改善箇所説明図

改善内容: 全車両、シフトガイドアッセンブリを対策品と交換する。

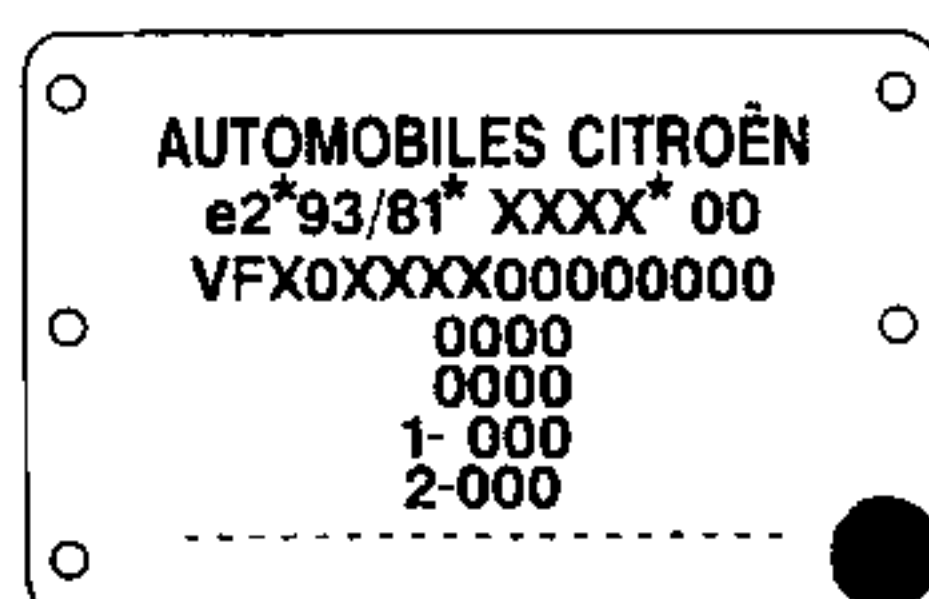
シフトガイドピン
(不具合発生箇所)

識別: 左後部座席面下部にあるメーカーデータプレートに黄色ペイントを塗布する。
